## Keuringsverslag van een elektrische laagspanning- en zeer lage spanningsinstallatie

### NIET CONFORM

**Datum keuring:** 02/07/2026  
**ID-label:** Kleine Steenweg 159 EK

Straatnaam Kleine Steenweg  
Huisnummer 159  
Busnummer  
Postcode 2221  
Gemeente Booischot  
Land België

Afbeelding schakel- en verdeelbord:

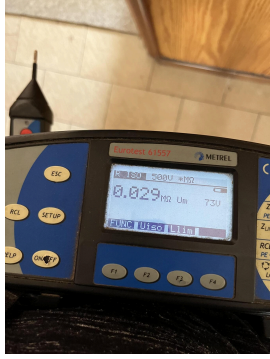
Bord 2 bakeliet verdeelbord biedt onvoldoende bescherming

15.08 Beschadigd en gebroken materiaal dient vervangen of hersteld te worden. De beschermingsgraad van het verdeelbord tegen rechstreekse aanraking is onvoldoende. (niet tenminste IPXX-B) (Boek 1 Onderafdeling 4.2.2.3.)

15.10 De genaakbare, naakte onder spanning staande delen zijn onvoldoende afgeschermd. (Boek 1 Afdeling 5.1.4. en 4.2.2.3.)

15.11 Niet gebruikte invoeringen van het verdeelbord zijn niet correct of onvoldoende afgedicht. (Boek 1 Afdeling 5.1.4. en 4.2.2.3.)
